平成22年4月  
富士電機システムズ株式会社  
環境ソリューション本部

## MICREX-SXシリーズ AC入出力モジュール仕様銘板変更のお知らせ

### 3. 仕様銘板印字

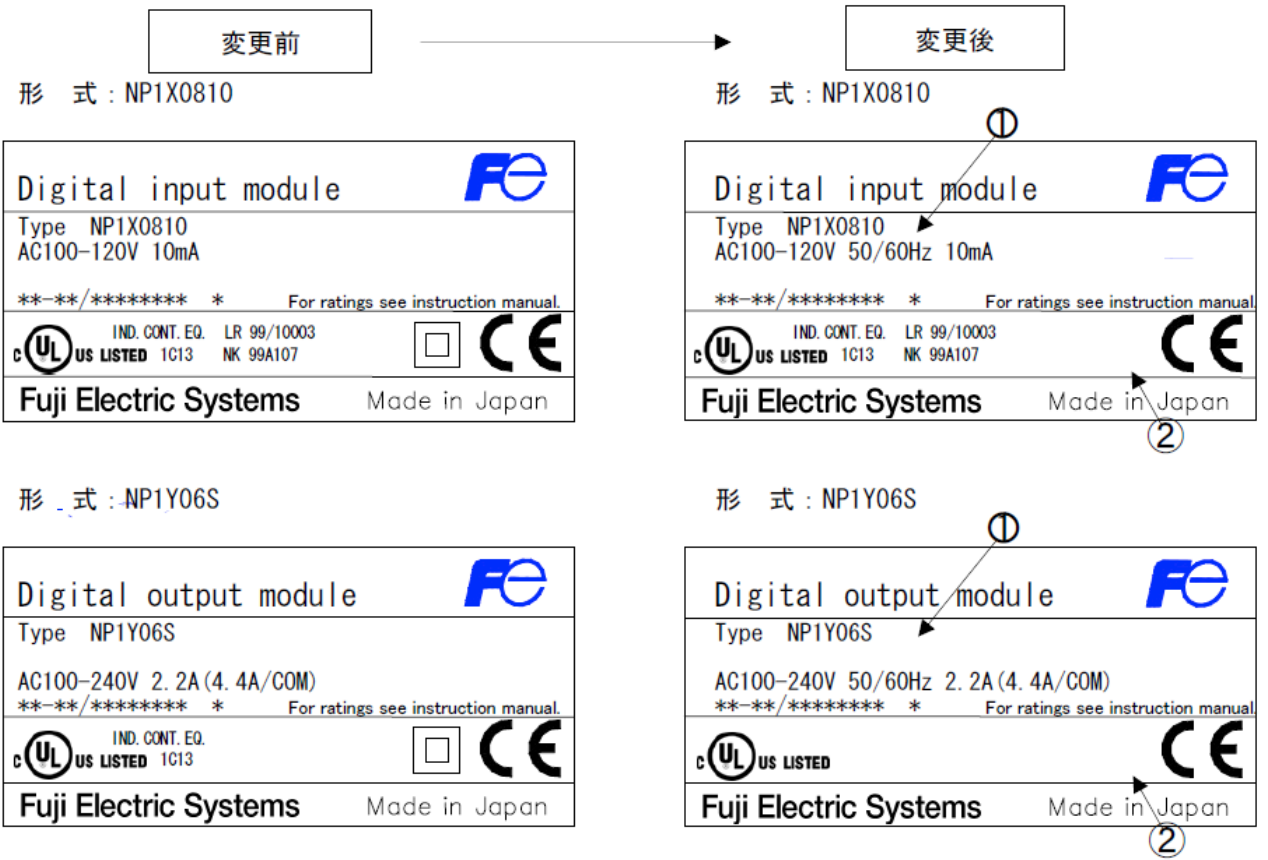
①AC入力モジュール、およびAC出力モジュールの定格周波数を追加します。

定格周波数はユーザーズマニュアルに記載済ですが、より明確にするため仕様銘板にも表示します。

②二重・強化絶縁記号がなくなります。

IEC規格改訂に伴い、開放形機器（別筐体に収納して使用する機器）は、二重・強化絶縁の記号を付けないことになりました。

銘板図の①~②は、1-(2)変更詳細の数字と合わせています。  
 代表例として、NP1X0810 および NP1Y06S を記載します。
